Umgestaltung des Bahnknotens Stuttgart
 Ausbau- und Neubaustrecke Stuttgart - Augsburg
 Bereich Stuttgart-Wendlingen mit Flughafenanbindung

Planfeststellungsabschnitt 1.1 Talquerung mit Hauptbahnhof
 Bau-km -0.4 -42.0 bis +0.4 +32.0

Verlegung Stadtbahnhaltestelle Staatsgalerie Querschnitt km 0.6+27.687, Achse 33 Blockfuge Bestand 19/20		
Gezeichnet	08/01	Friedrich
Bearbeiter	08/01	Braig
Geändert

Freigabe DBProjekt GmbH Stuttgart 21
 Datum: 24.08.2001
 Ersatz für Plan-Nr. Phase
 Ersetzt durch Plan-Nr. Index
 Anlage Planfeststellungsunterlagen
 Anlage 7.7.14
 Blatt 1A von 1

Querschnitt km 0.6+27.687, Achse 33 M 1:200

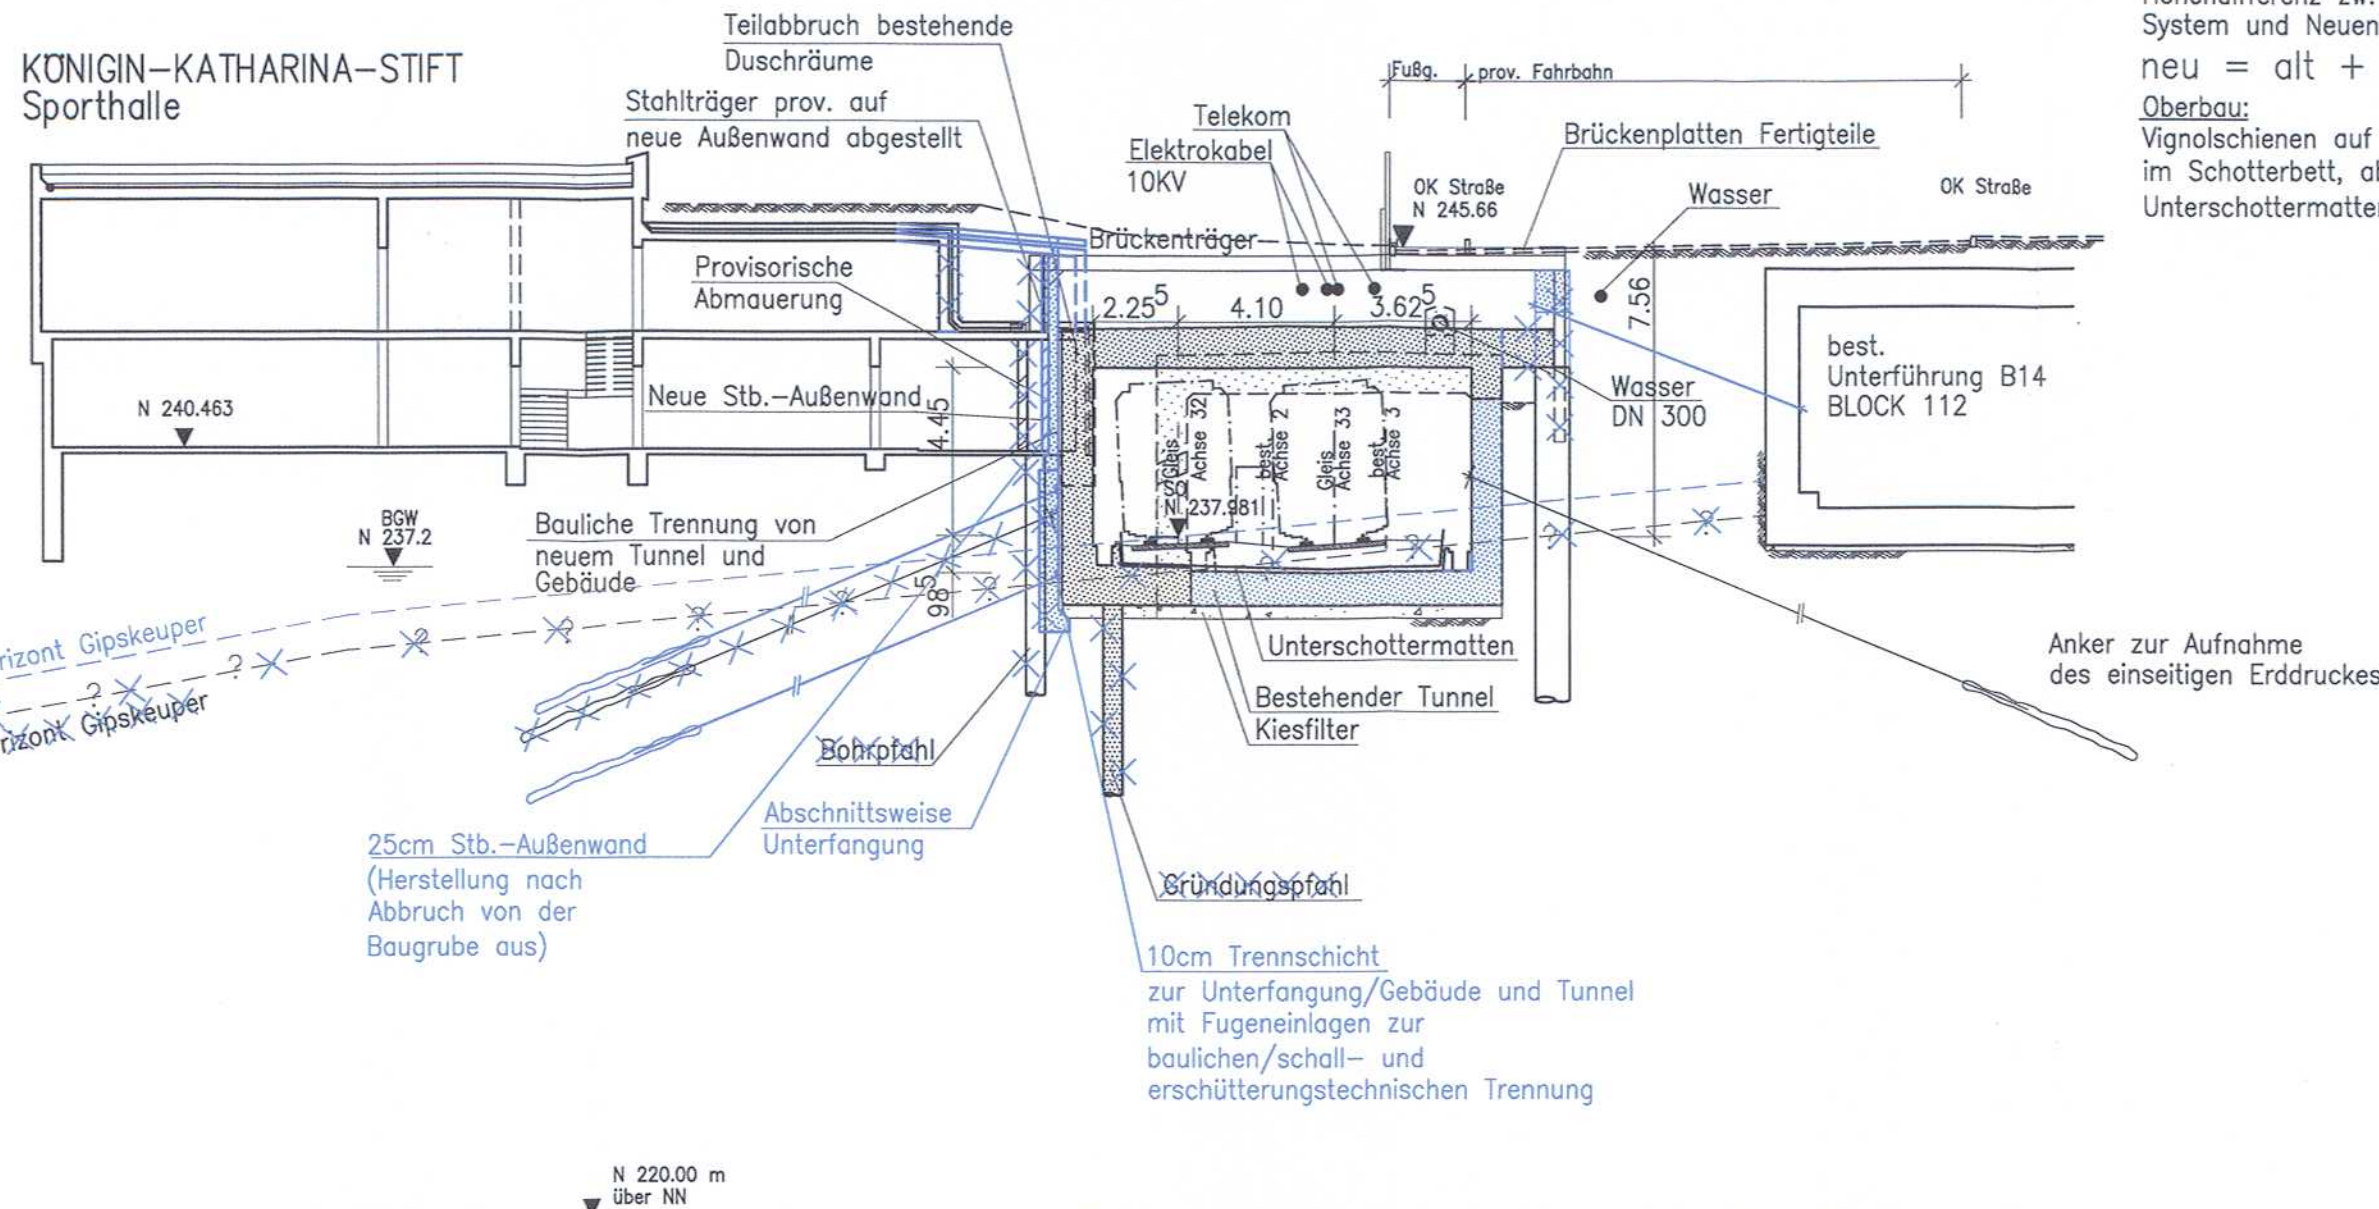
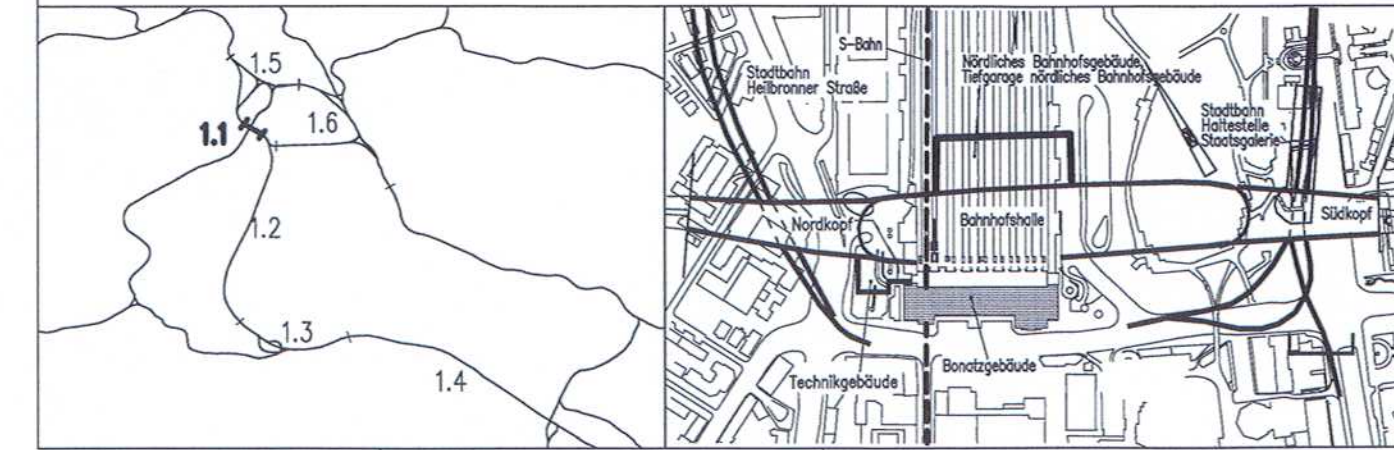
Änderungsvermerke			
Index	Änderungen	Datum	Name
A	Gründungsstahl und Bohrpfehl entfallen, OK Gipskeuper höher, Sporthalle und Unterfangung ergänzt.	31.05.2013	Ni.
